泊発電所 3号炉 耐津波設計方針について

(燃料等輸送船の検討状況)

令和5年12月7日
北海道電力株式会社

【緊急退避(離岸)の時間短縮検討】

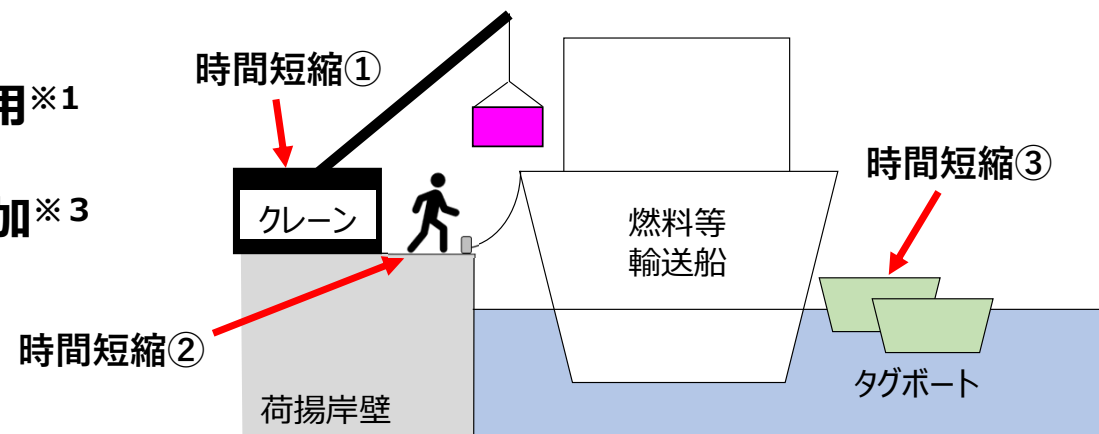
- 泊3号炉の基準津波の検討の中で、発電所への津波の到達が最短で14分程度となる見込みであること及び当初想定していた緊急離岸に要する時間が16分必要であることから、緊急離岸に係る時間短縮方策を検討し、成立性確認のために、泊発電所専用港にて燃料輸送船を使用した緊急退避(離岸)訓練を実施し、退避に係る各種作業時間の計測を行った。
- 緊急退避訓練は、輸送物との干渉があり時間的に厳しいと考えられる荷役作業中を想定して実施した。荷役作業中の緊急離岸及び港口まで退避できる時間については、作業時間短縮のために以下を考慮することで、津波到達前の14分以内で退避できることを確認した。
 - ・地震発生から離岸まで：7分25秒
 - ・地震発生から港口退避まで：13分28秒

時間短縮①：巻き上げ速度の速いクレーンの採用※1

時間短縮②：係留方法などの手順合理化※2

時間短縮③：通常1隻のタグボートを2隻に増加※3

- ※1：既存の港湾ジブクレーンについては、撤去することも検討中。
- ※2：陸側に係留索取外し要員を配置し、船側要員は船側作業に専念する。
- ※3：燃料等輸送船を先導するタグボートの隻数を増加し回頭に掛かる時間を短縮
